Provincia di Salerno

Prot. PSA 201300217771 20/09/2013

Oggetto: POR Campania FESR 2007-2013 – Asse 1 “Sostenibilità ambientale ed attrattività culturale e turistica” – Obiettivo Operativo 1.5 “Messa in sicurezza dei territori esposti a rischi naturali” – Grande Progetto “Interventi di difesa e rinascimento del litorale del golfo di Salerno”. **Procedura VIA. Riscontro alle osservazioni prodotte in fase di Consultazione.**

Evoluzione della linea di riva al 2042: in rosso senza la realizzazione degli interventi; in magenta con la realizzazione degli interventi. In blu la linea di riva rilevata nel 2012. Località Campolongo

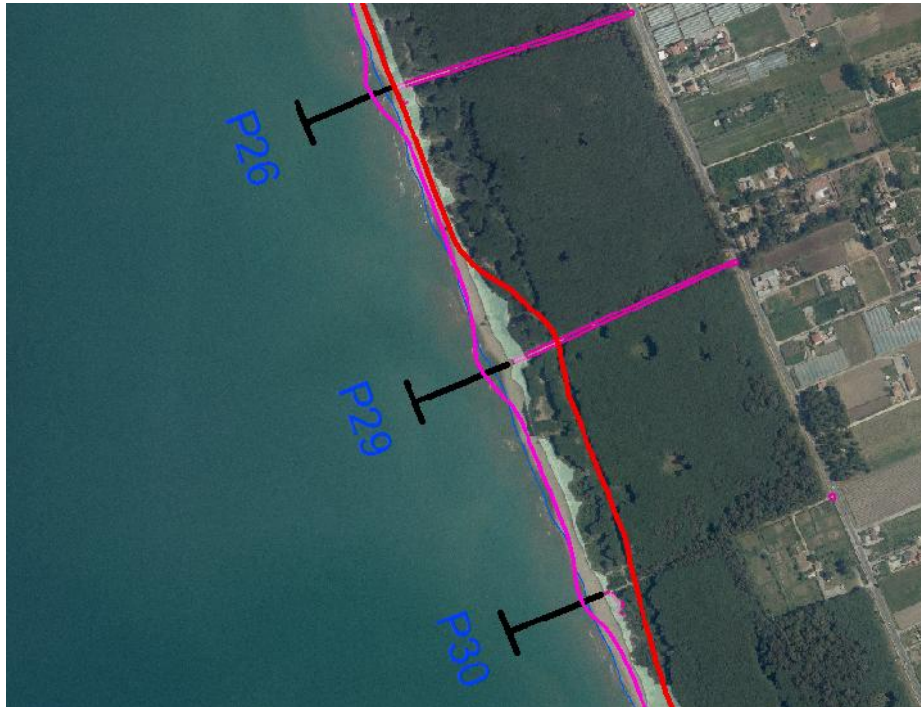
...Dalla lettura della documentazione di progetto, appare evidente che il Proponente ha rinunciato al perseguimento dei principi ed obiettivi delle strategie europee, rilevando significative divergenze dal quadro di riferimento (Legambiente, pag. 4)

Occorre, innanzitutto, precisare nuovamente che l'obiettivo del Grande progetto è quello della stabilizzazione, riassetto e riqualificazione della costa, in risposta alle esigenze di difesa dell'abitato e delle infrastrutture immediatamente retrostanti, nonché di valorizzazione e fruizione sostenibile della fascia litoranea, di tutela, ripristino e valorizzazione degli habitat costieri.

Si tratta, dunque, di un intervento di "messa in sicurezza" di una zona costiera fortemente minacciata dal fenomeno erosivo (mitigazione di un "rischio naturale"), sulla quale sono presenti sia strutture e infrastrutture litoranee, frequentemente soggette a danni da mareggiata, che habitat naturali di pregio, di cui è minacciata la conservazione nel tempo. A tal proposito si invita a soffermarsi puntualmente su quanto rappresentato nelle specificazioni dello studio morfodinamico con scenario trentennale (agosto 2013, pp. 7-9 e Tav. M.05.01) che, in assenza degli interventi previsti dal GP che stabilizzano la situazione attualmente rilevata, evidenzia il perdurare della tendenza futura di smantellamento degli apparati faciali del Sele e del Tusciano, ad opera del moto ondoso frangente. Il perdurare di tale azione di smantellamento andrà a compromettere, prioritariamente, la conservazione degli habitat costieri tutelati dal SICIT8050010, con perdita, proprio nell'ambito del SIC, di circa 48 ha di arenile, dei quali 6 ha di duna completamente sommersa e la restante parte intaccata dall'avanzare della massa d'acqua che si attesterebbe al piede di quella residua, compromettendone la permanenza, come desumibile dalla sovrapposizione della linea di costa al 2042, in assenza di interventi, con gli esiti dei rilievi diretti condotti nell'area.

Fig.1 - Schema illustrativo di una foce fluviale a delta in corso di demolizione per riduzione degli apporti solidi fluviali.

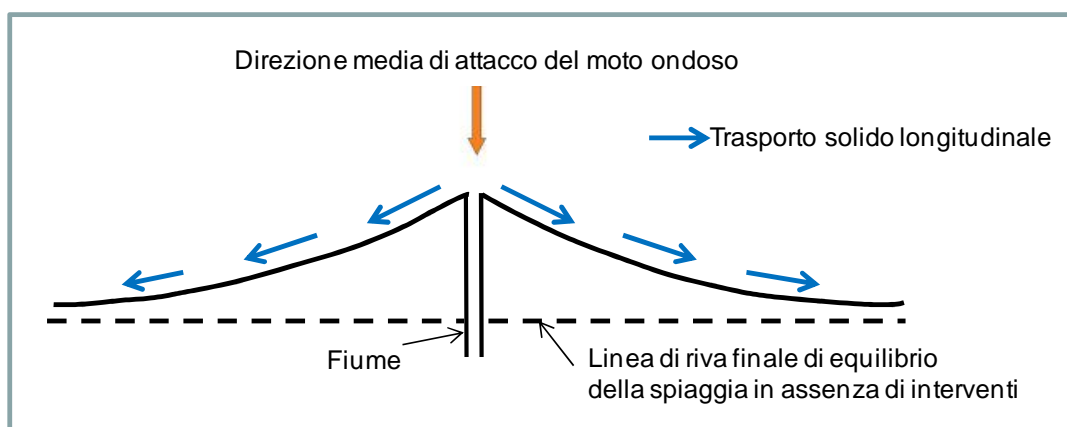
In merito all’osservazione espressa al punto 1 “*Gli studi di cui dispone l’Autorità di Bacino, confermati anche dagli studi meteomarini eseguiti in seno al progetto stesso, evidenziano una*

La Fig. 1 mostra lo schema della situazione in esame. In particolare la figura evidenzia il delta di una foce fluviale in corso di smantellamento a causa della riduzione degli apporti solidi fluviali. La linea tratteggiata riportata nella figura, rappresenta la linea di riva finale di equilibrio della spiaggia in assenza d'interventi. Pertanto qualora non si intervenisse in modo adeguato per contrastare l'erosione, la tendenza naturale evolutiva del litorale modellato dal moto ondoso incidente sarebbe quella di arretrare progressivamente fino a causare la scomparsa del delta fluviale la cui esistenza è quindi legata, in condizioni naturali, esclusivamente agli apporti solidi fluviali.

Fig. 3 – Difese con pennelli a “T”

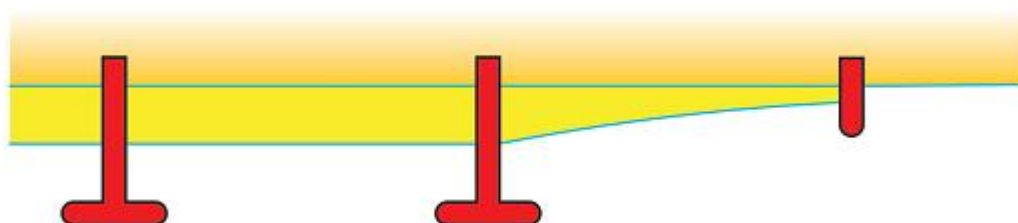
I modelli mostrano che in più punti l’esistenza dei pennelli riduce la spiaggia più dell’opzione zero..Le ripcurrent che si formano...sono anche responsabili di molti annegamenti...(Legambiente, pag. 22)

Per evitare o contenere tale fenomeno si è scelto di conformare a “T” la testata dei pennelli (vedi Figg. 3 e 4). In tal modo si favorisce la formazione di celle di circolazione chiuse che tendono a mantenere il materiale all’interno della singola cella.
